Modulo per la presentazione delle osservazioni per i piani/programmi/progetti sottoposti a procedimenti di valutazione ambientale di competenza statale

ID: Codice procedura (ID_VIP/ID_MATTM): 12691

“Progetto di un impianto eolico denominato “Pitigliano” ubicato nei comuni di Pitigliano (GR) e Sorano (GR) costituito da 20 (venti) aerogeneratori di potenza nominale 7,0 MW per un totale di 140,0 MW con relative opere connesse ed infrastrutture indispensabili”

TESTO DELLE OSSERVAZIONI

Immagine 1. Vincoli ex art. 136 del CBC dal PIT della Regione Toscana e zona approssimativa dove è progettato l'impianto industriale.

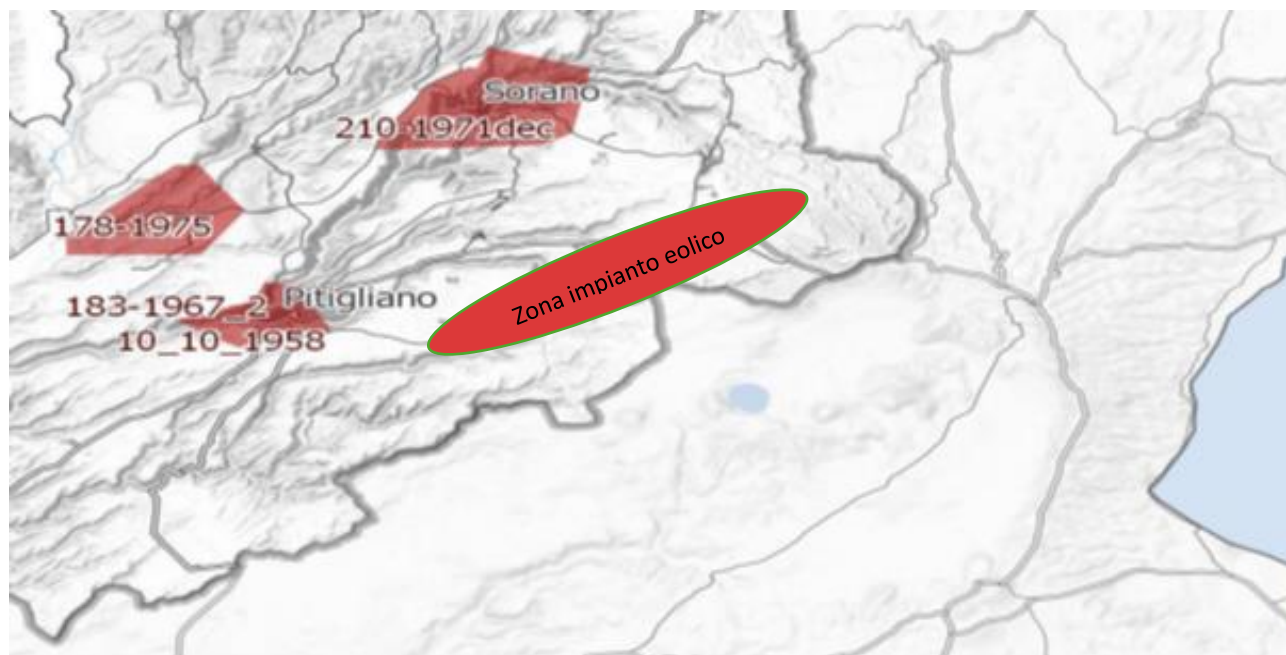
Al contrario si evidenzia che l'impianto eolico industriale citato non solo ricadrebbe con tutti e 20 gli aerogeneratori all'interno delle fasce di rispetto di 3 km di due vincoli paesaggistici di notevole interesse pubblico esistenti nella Regione Lazio e con una parte di essi nel vincolo paesaggistico del Centro abitato di Sorano (GR) quindi in aree non idonee all'installazione di impianti di energia rinnovabile. Addirittura, alcuni aerogeneratori sarebbero ubicati a poche centinaia di metri dai perimetri dei due vincoli paesaggistici laziali ex art 136 del CBC.

Come è illustrato nell'immagine si ribadisce che l'impianto industriale "Pitigliano" ricade completamente all'interno delle fasce di rispetto dei due vincoli di notevole

Immagine 3. Cumulo di una parte di impianti eolici, fotovoltaici e geotermici industriali in progettazione ed esistenti intorno all’eolico industriale “Pitigliano”.

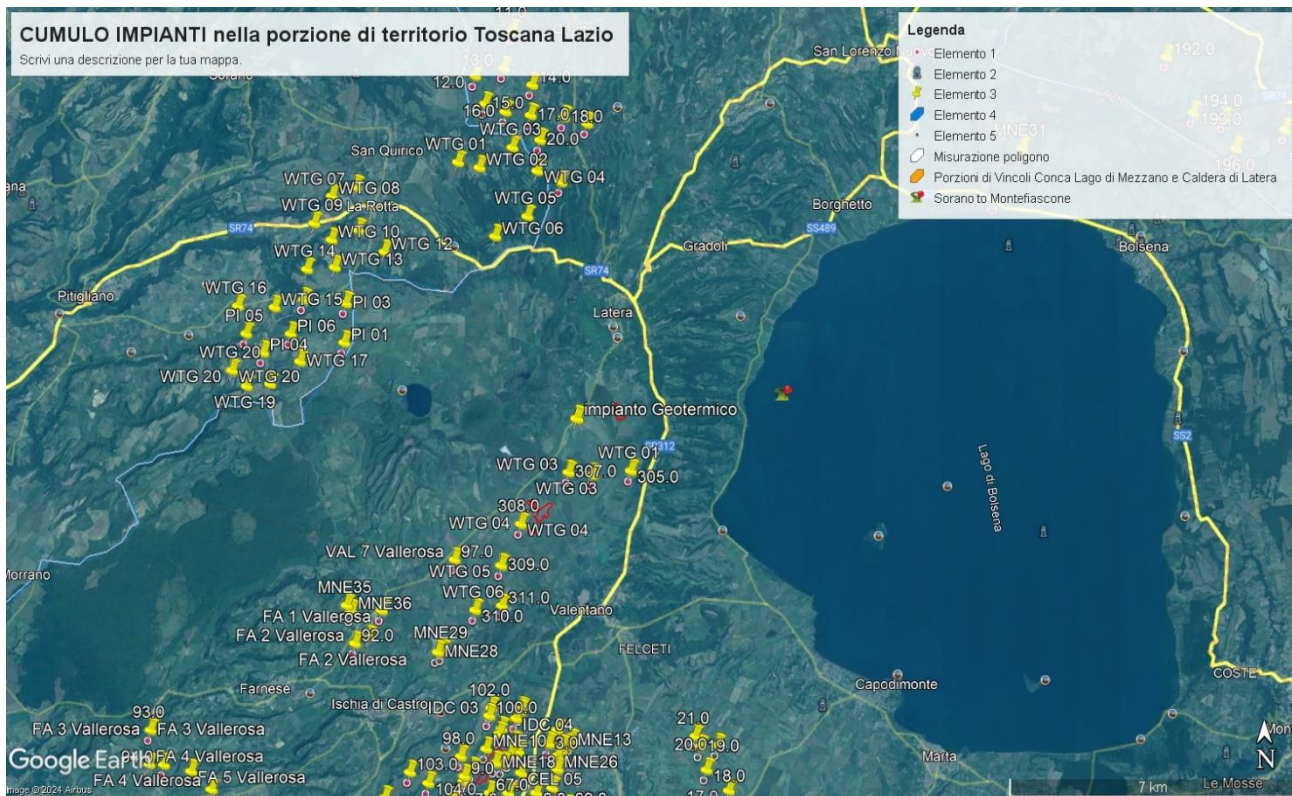
Tornando alle Linee guida nazionali, l’allegato IV dedica il paragrafo 3 agli impatti visivi e quelli sui Beni Culturali, Paesaggistici, Naturalistici e Culturali, dove viene detto che la valutazione dell’impatto visivo dovrà essere effettuata tenendo conto “**degli elementi caratterizzanti e qualificanti il paesaggio, effettuata alle diverse scale di studio (vasta, intermedia e di dettaglio...**”. Le analisi debbono non solo definire l’area di visibilità dell’impianto eolico industriale, **ma anche il modo in cui l’impianto viene percepito all’interno del bacino visivo**. Le analisi visive debbono inoltre tener in opportuna considerazione **gli effetti cumulativi derivanti dalla compresenza di più impianti**”. Nella Relazione Paesaggistica e nello Studio di Impatto Ambientale prodotte dalla proponente come già evidenziato è stato ignorato il vincolo paesaggistico di notevole interesse pubblico ex articolo 136 del Codice dei

Beni Culturali “*Ambito paesaggistico, geologico e geomorfologico dell’orlo della caldera di Latera ...*” Non vengono nemmeno citati gli impianti eolici in progetto al MASE, il “Rempillo” (6 aerogeneratori) e un altro in verifica amministrativa di 14 aerogeneratori e 72, 6 MW. Ad oggi nei territori di Pitigliano, Sorano e in quello limitrofo potenzialmente potrebbero essere insediati 40 aerogeneratori alti 200 metri e larghi 170. Ma la proponente non cita neanche altri impianti che creerebbero il cumulo e quindi maggiore impatto. Infatti, sul territorio della “Città del Tufo” (Sorano e Pitigliano) impatterebbero anche l’impianto eolico “Montarzo” di Onano con 13 aerogeneratori con le dimensioni ricordate, l’altro eolico industriale nel territorio di Valentano con sette aerogeneratori (stesse dimensioni), gli impianti di Farnese con un minieolico di 3 Torri alte 60 metri già installate in località Poggio del Crognolo e l’impianto eolico industriale “Vallerosa” (7 aerogeneratori alti 200 metri e larghi 158 metri) in procedura VIA presso la Regione Lazio. Inoltre, altri impianti del minieolico già presenti a Valentano, Cellere e Piansano e due progetti eolici industriali con le stesse dimensioni (200 m x 170 m) nel Comune di Ischia di Castro. La valutazione del cumulo non prende neanche in considerazione gli impianti industriali di fotovoltaico e agrivoltaico in progetto a Farnese, Valentano, Ischia di Castro, Cellere. L’impianto geotermico in procedura Via al MASE, progettato nella Caldera di Latera. Quindi è stata effettuata una valutazione del potenziale impatto cumulativo non veritiera a dispetto di quanto affermato dalla proponente che sostiene di aver preso in considerazione uno spazio di 10 km intorno al suo impianto per gli impatti che si creerebbero.

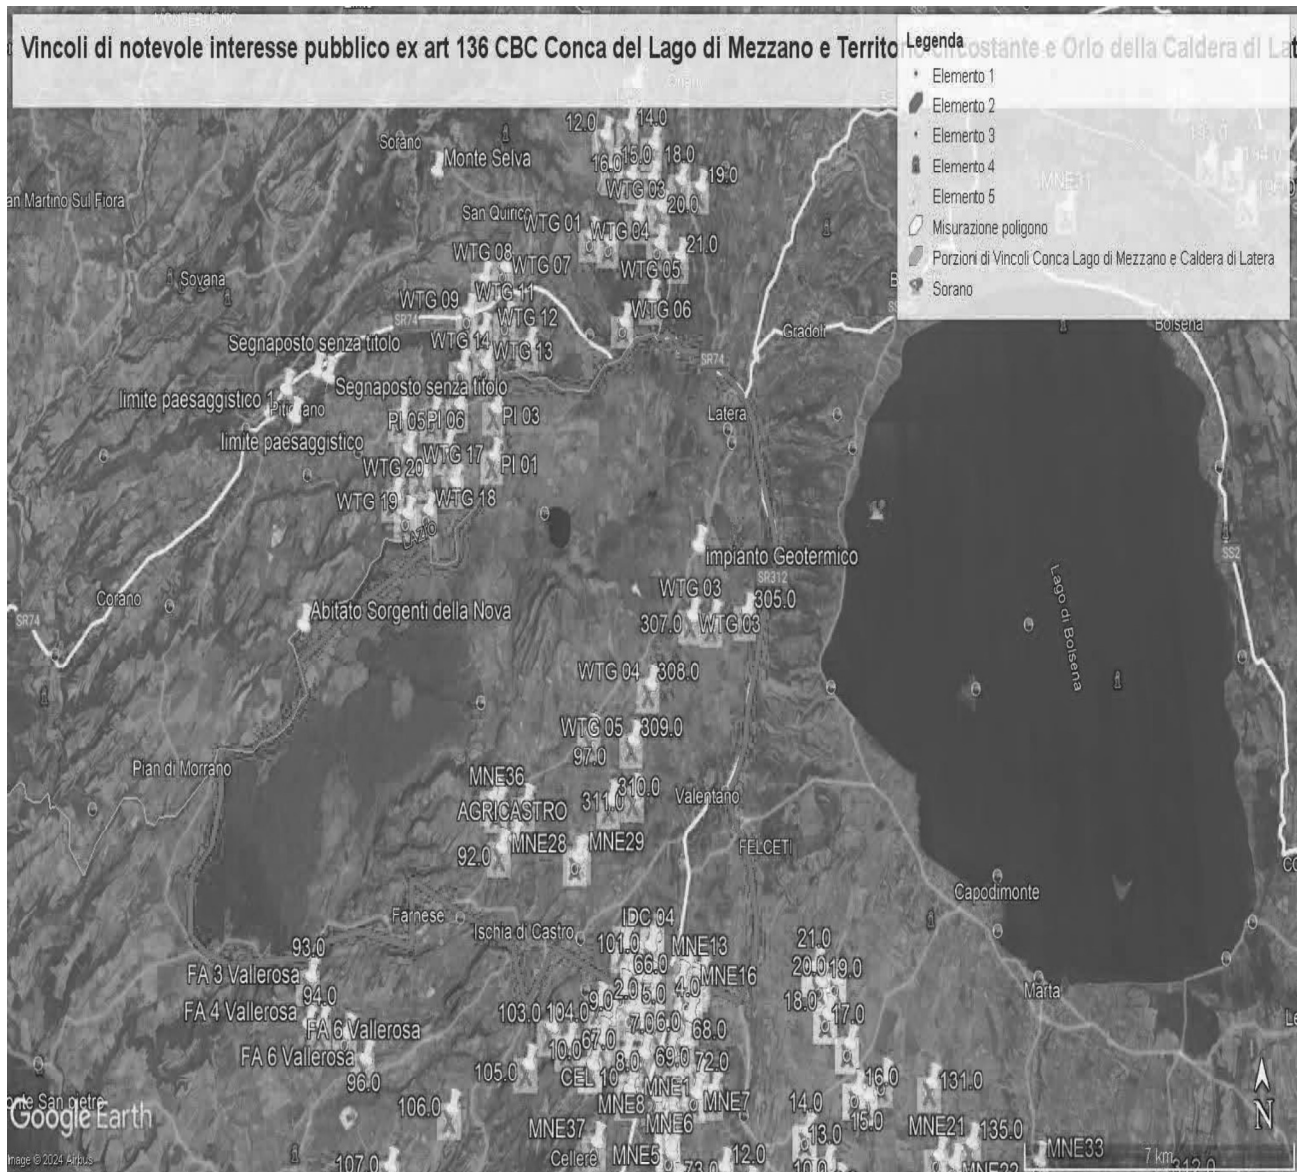
ma nelle sue immediate vicinanze (a soli 100 metri i primi due aerogeneratori) oltre ad impattare sul territorio e sulle economie di cinque Comuni del Lazio (Farnese, Onano, Latera, Valentano, Grotte di Castro e Gradoli) si trova nelle fasce di rispetto dei Beni di notevole interesse pubblico come si è evidenziate nelle Osservazioni precedenti e crea degli impatti negativi anche sui beni naturalistici come verrà dettagliato nell'Osservazione relativa alla Vinca. Inoltre, andrebbe a sommarsi al già enorme cumulo di impianti eolici e fotovoltaici e geotermici che creano una elevata criticità ambientale nella provincia di Viterbo e interferiscono anche con il territorio toscano come si può vedere dalle varie immagini dell'Allegato n. 1.

IMMAGINE n. 3 Impianto eolico industriale "Pitigliano" e distanze aerogeneratori dai Vincolo "Orlo della Caldera di Latera.

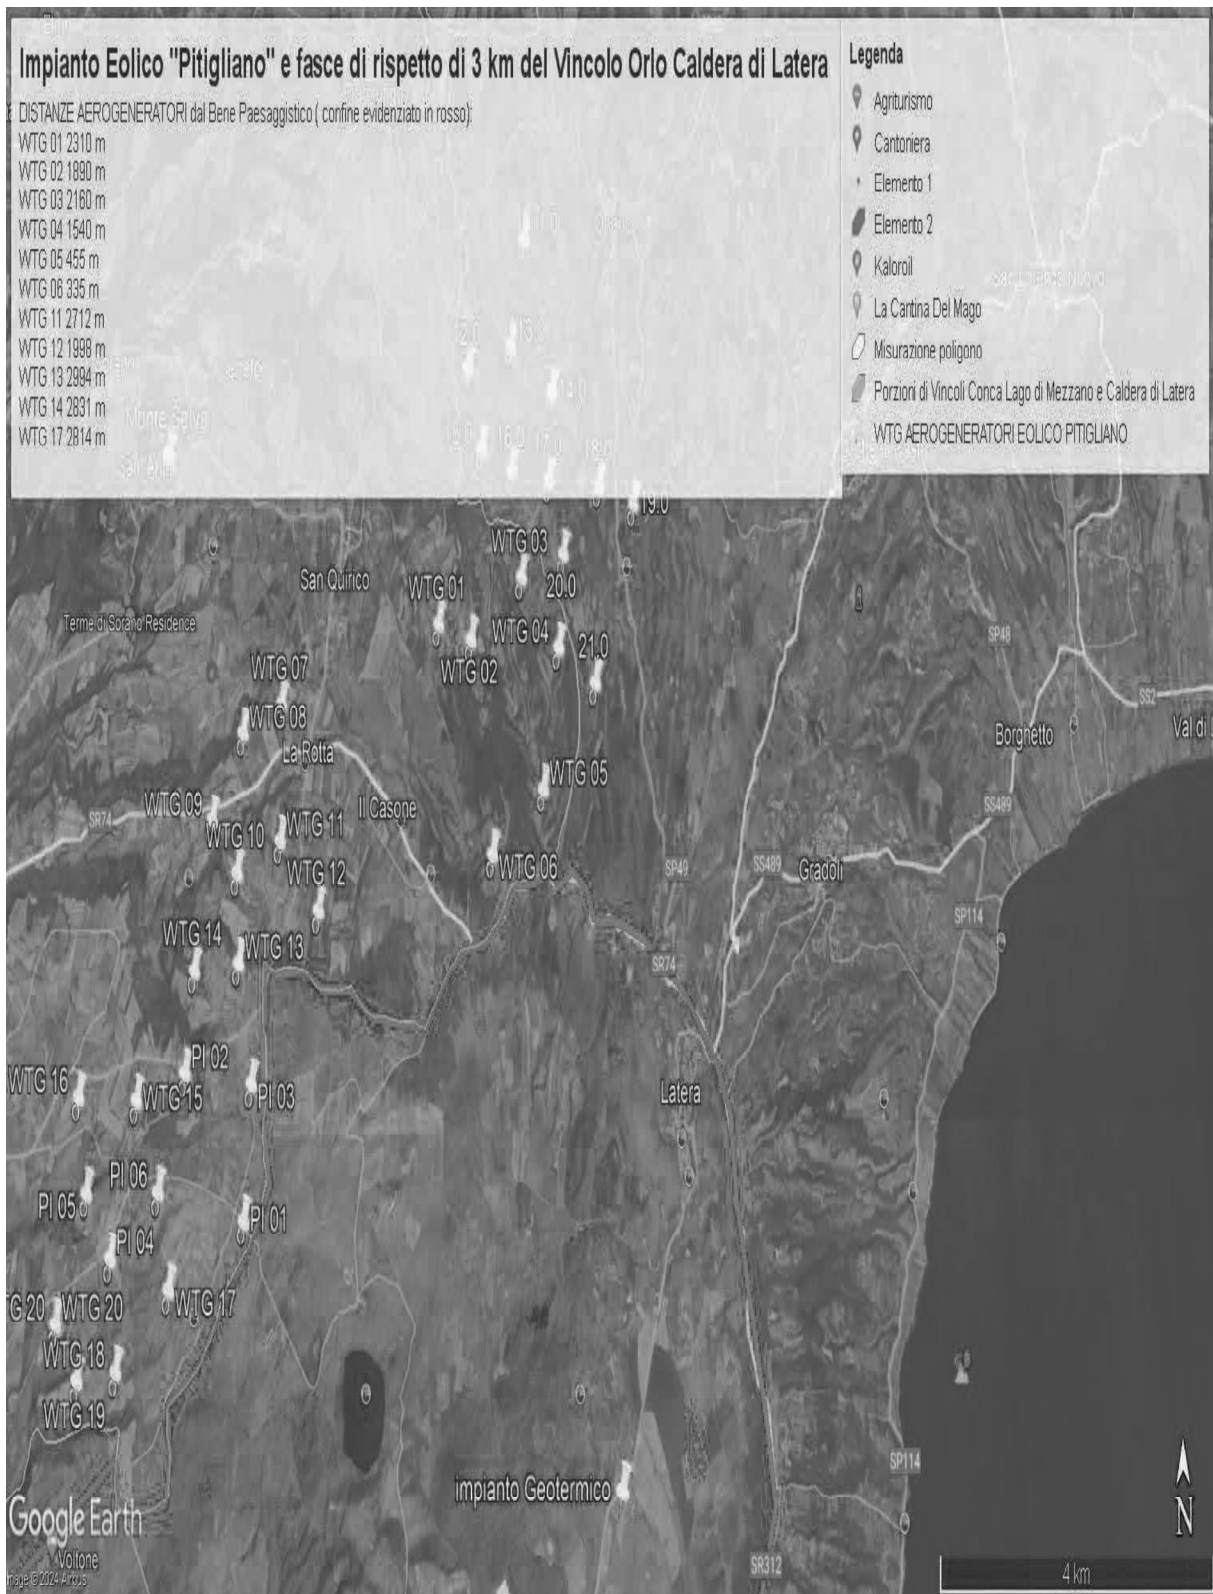
Concludendo, si evidenzia ancora che la proponente non effettuando la procedura prevista dalla Parte III delle Linee Guida nazionali ha ignorato un vincolo paesaggistico di notevole interesse pubblico istituito con un provvedimento del Segretariato regionale del Ministero della Cultura per il Lazio che ha emanato il Decreto di dichiarazione di notevole interesse pubblico n. 22 del 15.02.2024 ai sensi e per gli effetti dell'art. 136, co. 1, lett. c) e d) del decreto legislativo 22 gennaio 2004, n. 42, "Ambito paesaggistico, geologico e geomorfologico dell'orlo della caldera di

interesse pubblico e lambisce quelle di un terzo vincolo e quindi come affermato dal Consiglio di Stato nelle sentenze citate, l'impianto è insediato in area non idonea ai sensi dell'art. 20 comma 8 lettera c quater del D.Lgs. n. 199/2021 e ss.mm.ii al contrario di quanto sostiene la proponente.

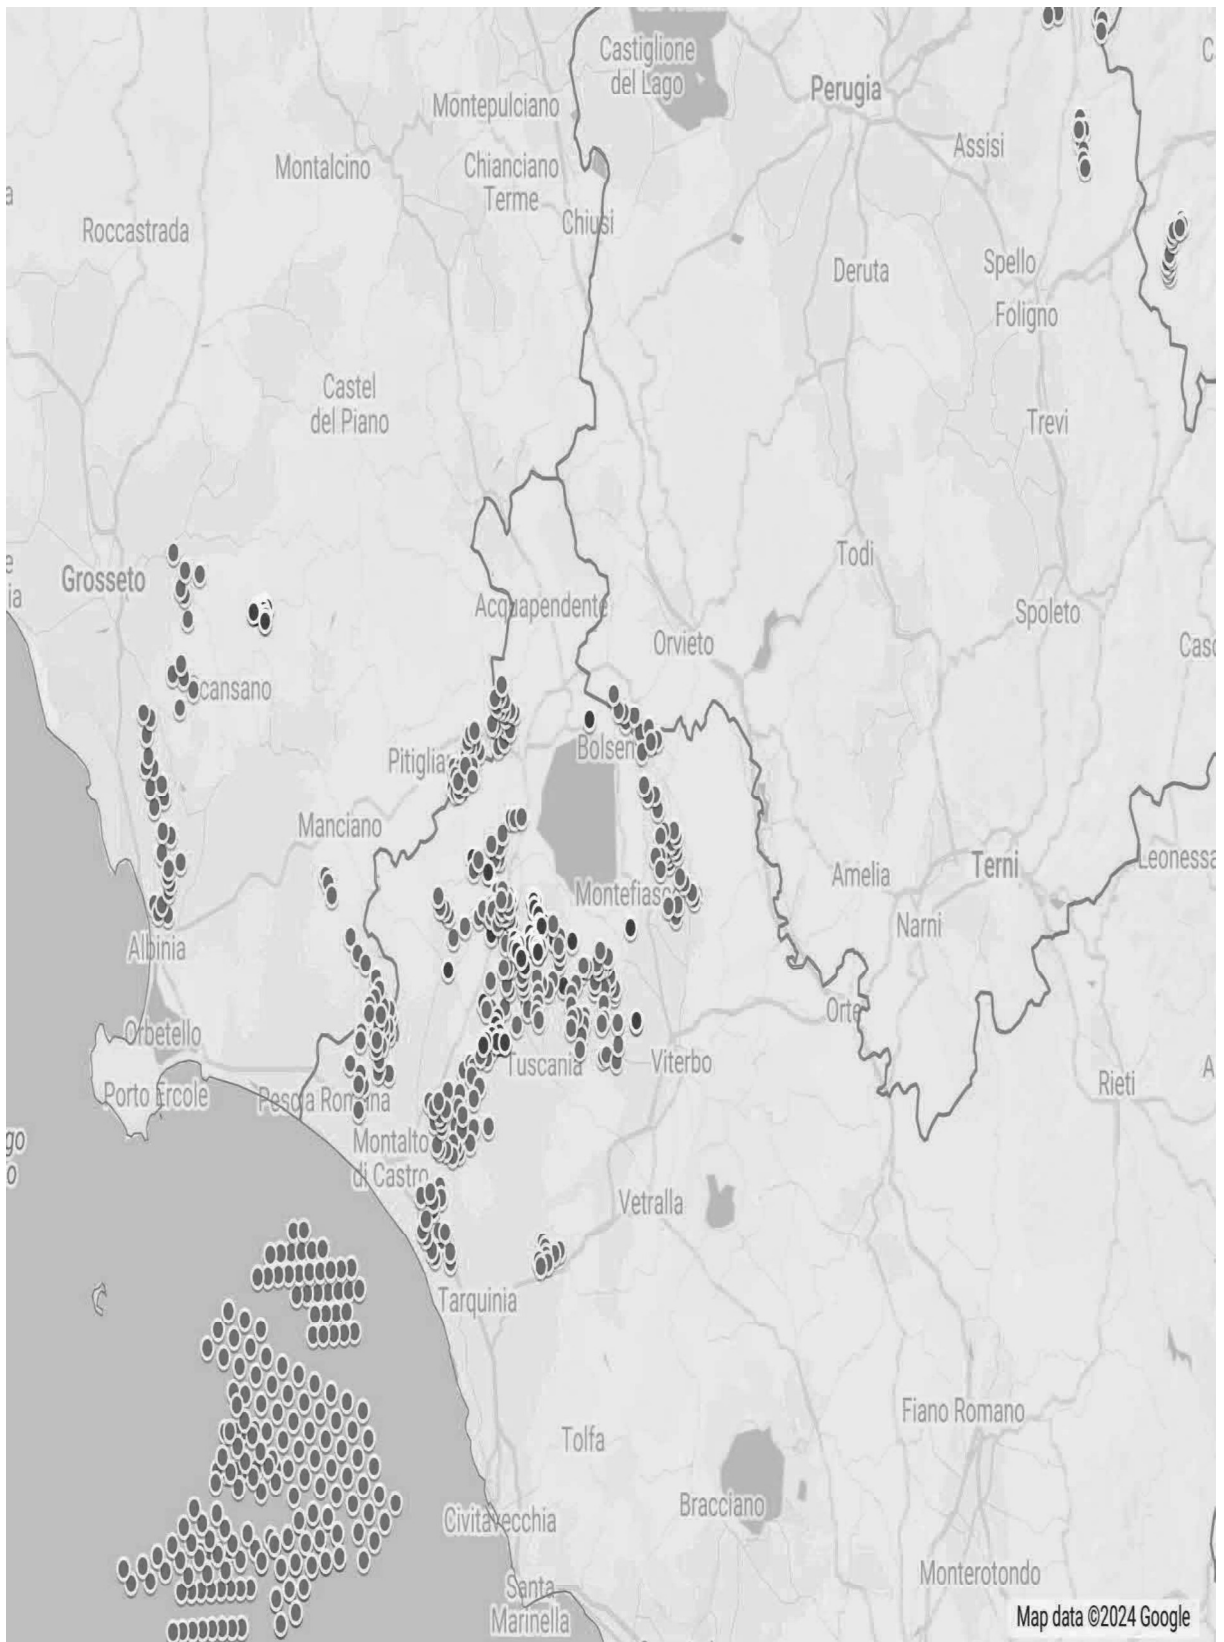
IMMAGINE n. 4 Si evidenzia che i tre aerogeneratori WTG 07, WTG 08 e WTG 09 impattano con il vincolo paesaggistico di notevole interesse pubblico del Centro Storico di Sorano. Il WTG 07 si troverebbe a 2828 m, WTG 08 2504 e WTG 09 2990. Il cavidotto dell'impianto invece impatta in buona parte del Vincolo paesaggistico ex art. 136 del CBC del Centro Storico di Pitigliano.

IMMAGINE n 5. Mappa eolici elaborata dall'Associazione Amici della Terra. La mappa evidenzia il cumulo degli impianti tra Lazio e Toscana.

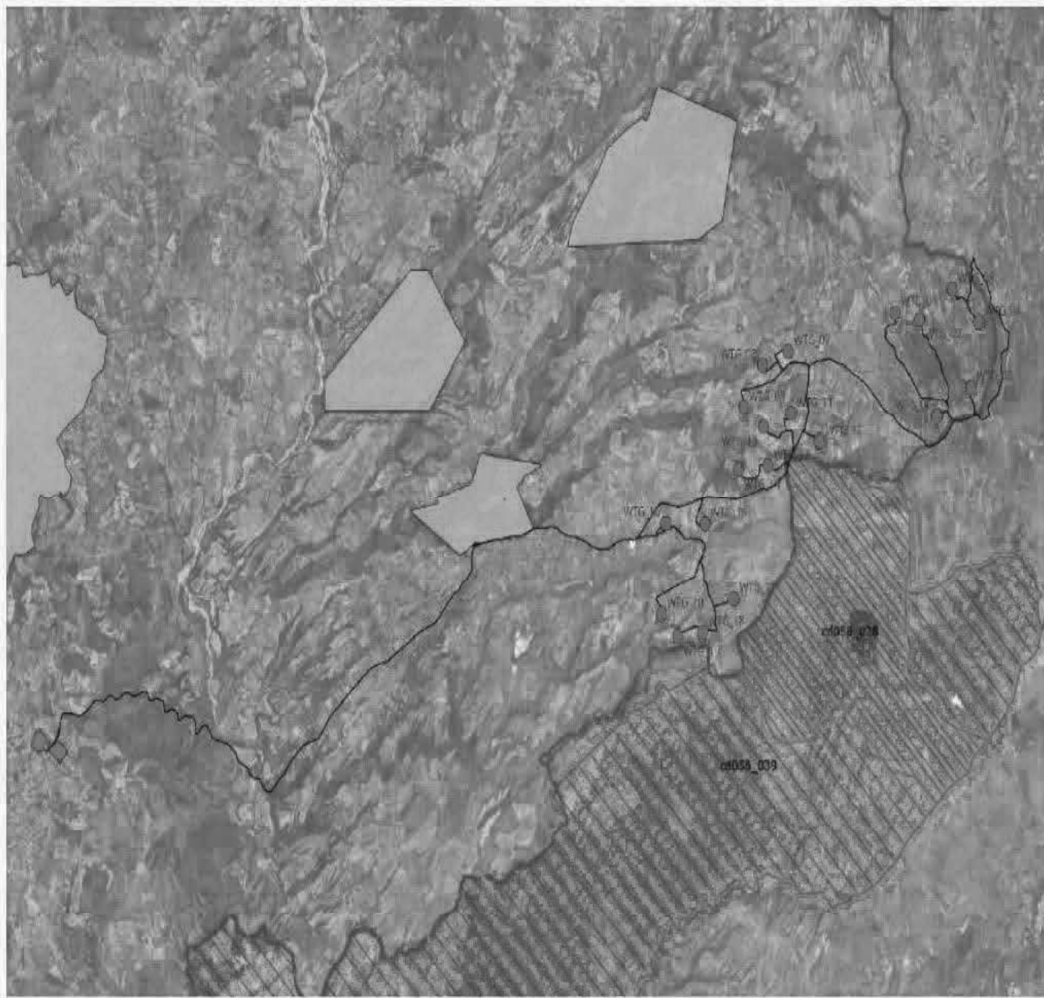
Riguardo al cumulo degli impianti FER, le mappe prodotte dalla proponente riguardano, come già evidenziato, soltanto una parte molto piccola degli impianti FER dell'area intermedia e vasta e in particolare di quelli eolici che contribuiscono a creare un notevole cumulo e la saturazione del territorio tosco laziale. Riguardo al cumulo dei soli impianti eolici si riporta la mappa dell'intervisibilità degli impianti eolici elaborata dall'Associazione nazionale “Amici della Terra”.

Se agli impianti eolici rappresentati qui sopra che non comprendono sia l'impianto eolico Pitigliano e le altre 14 pale del progetto eolico in verifica amministrativa sempre nel territorio di Pitigliano si aggiungono i migliaia di ettari (7000 fin'ora) di territorio occupato dagli impianti fotovoltaici e agrivoltaici e dalle altre tipologie appare chiaro il numero spropositato degli impianti FER nella bassa toscana e nella Tuscia.
